Software Phoenix® versión 10.13.2

Notas de la versión

809720ES | Revisión 17 | Noviembre de 2019

Hypertherm, Inc.

Nombres de dispositivos y grupos nuevos

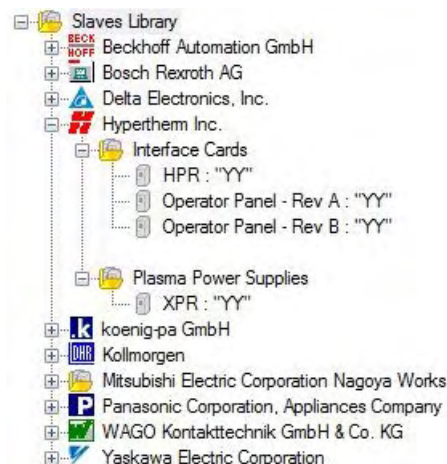
Nombres de dispositivos y grupos anteriores
